44F-05-003

## 不具合連絡書

502593-0099

0.3 FPC CONN B/F CONN ODD TERMINAL

略図(必要な場合のみ)

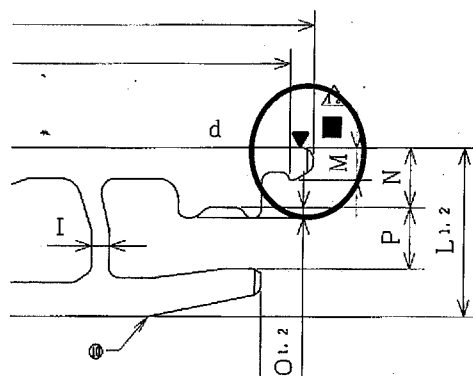
組立時、ハウジングにクラックが発生。端子の寸法を測定したところ、アンカー幅寸法(M項)がプラス側規格外となっていた。  
規格:0.159 +0.006/-0.002  
実測値:0.164~0.170

保管サンプルを測定したところ規格内となっていました。データは客先へ提出済み。
